Új csavarok - feszítőgörgő 531 0278 30

Volkswagen

Transporter T4

531 0278 30

2. ábra: OE csavar

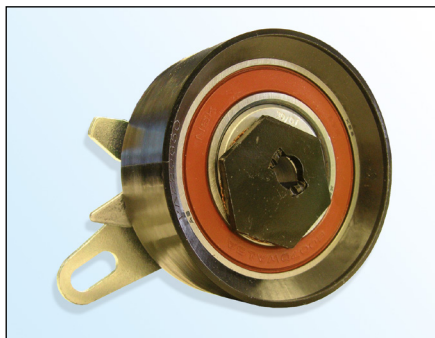
LuK-AS ajánlja, hogy az eredeti csavart (2. ábra) cserélje ki a mellékelt csavarral.

3. ábra: LuK-AS csavar

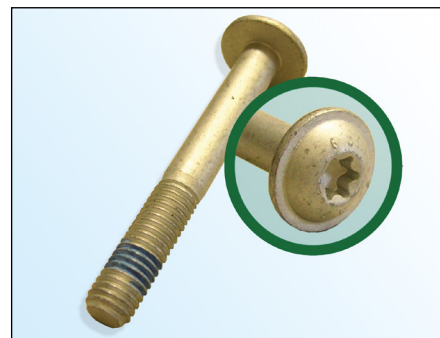
Termékeink állandó továbbfejlesztése és a minőségbiztosítás keretén belül LuK-AS a **531 0278 30** cikkszámú feszítőgörgőkkel új csavart szállít (3. ábra).

Lapos csavarfej torx-szal

Csavarfej Ø **18,5 mm**

Szilárdsági osztály **10.9**

Csavarbiztosító anyag a meneten

Növelt önzárás

Meghúzási nyomaték: $20 \pm 1,5$ Nm
